**Avis délibéré sur le projet de centrale photovoltaïque au sol à
Rolampont (52) porté par URBASOLAR**

n°MRAe 2021APGE99

Nom du pétitionnaire	URBASOLAR
Commune	Rolampont
Département	Haute-Marne (52)
Objet de la demande	Centrale photovoltaïque au sol
Date de saisine de l'Autorité environnementale	08/10/21

Figure 4 – coupe des tables photovoltaïques

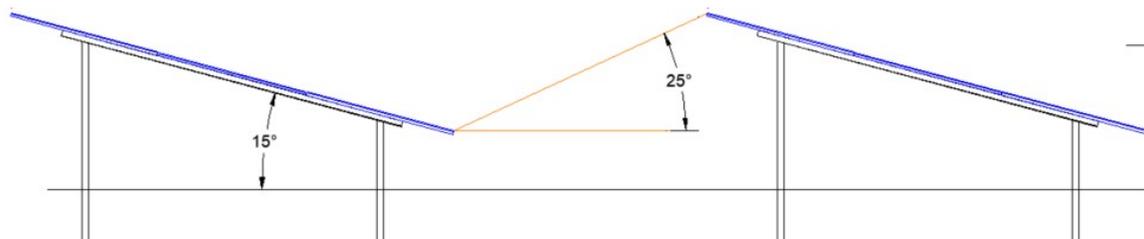
La hauteur maximale des bords inférieurs et supérieurs des structures sera respectivement de 0,8 m et 2,5 m. Les fondations des tables seront des ancrages au sol de type pieux battus. La question de la sensibilité du site (proximité de la nappe) à ce type de fondation sera traitée au paragraphe 3.1.3. du présent avis.

L'Ae s'est enfin interrogée, compte tenu de la sensibilité de la nappe, sur le risque de l'atteindre par les pieux de fondation des panneaux photovoltaïques en cas de contamination par incendie ou par dissolution, par les eaux de pluie, du zinc composant les tables galvanisées supportant les panneaux.

L'Ae recommande au pétitionnaire de démontrer, pour les diverses techniques possibles de fondations des panneaux, que celle des pieux relève de la meilleure technologie pour la protection de la nappe à cet endroit, par rapport à des fondations non invasives, par exemple sur longrines ou massifs en béton posés au sol.
